Dotyczy zapytania ofertowego nr 1/04/2020

Proszę o wyjaśnienia niezbędne do prawidłowego i rzetelnego obliczenia wartości robót, w zakresie wykonania adaptacji budynku z przeznaczeniem na Centrum Informacji Turystycznej.

adaptacja budynku z przeznaczeniem na Centrum Informacji Turystycznej

1. System Brugmann bE 82MD.
2. Kolor obustronny antracyt gładki (struktura piasku).
3. Uw=1.1 W/m²K (profil+pakiet dwuszybowy Ug 1.0+ciepła ramka TGI).
4. Szpros międzyszybowy 18 mm w kolorze antracyt.
5. Montaż w strefie muru piana+kotwy.

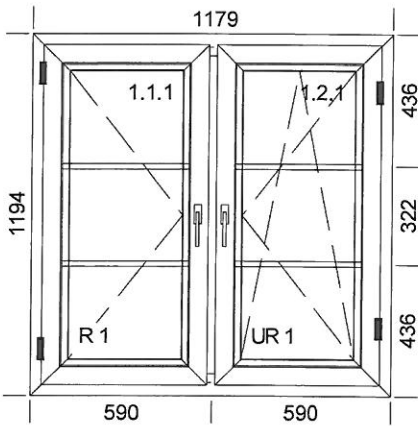
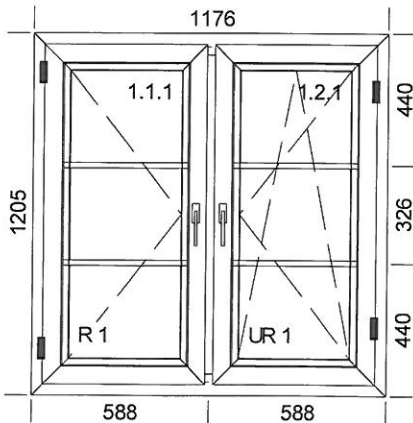
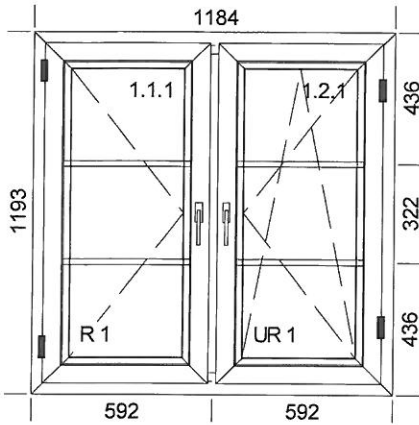
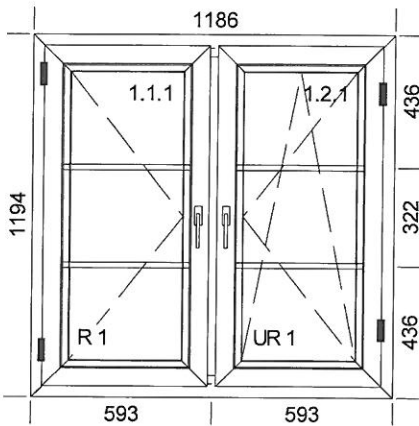
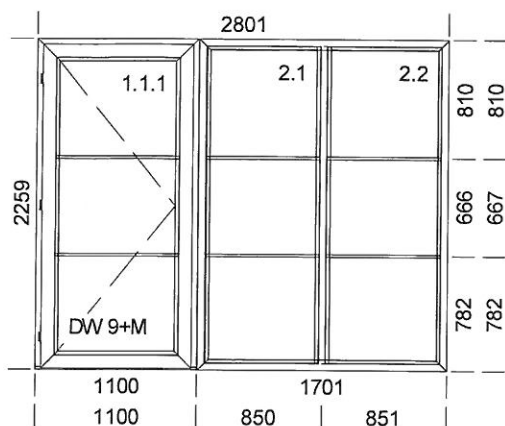
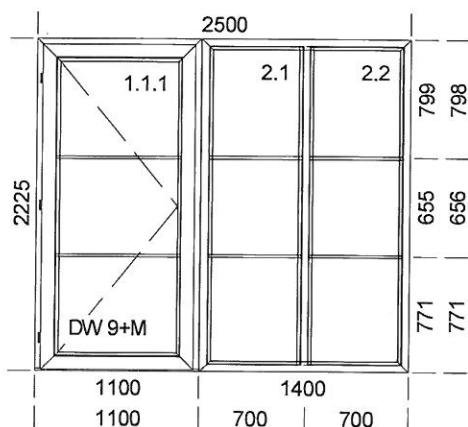
4. Proszę o informacje dotyczące wbudowania stolarki okiennej i drzwiowej. Brak wykazu stolarki, nie gwarantuje solidnego wycenienia okien, drzwi i bram. Jakie wymagania ma Zamawiający?

Specyfikacja załączona w odpowiedzi.
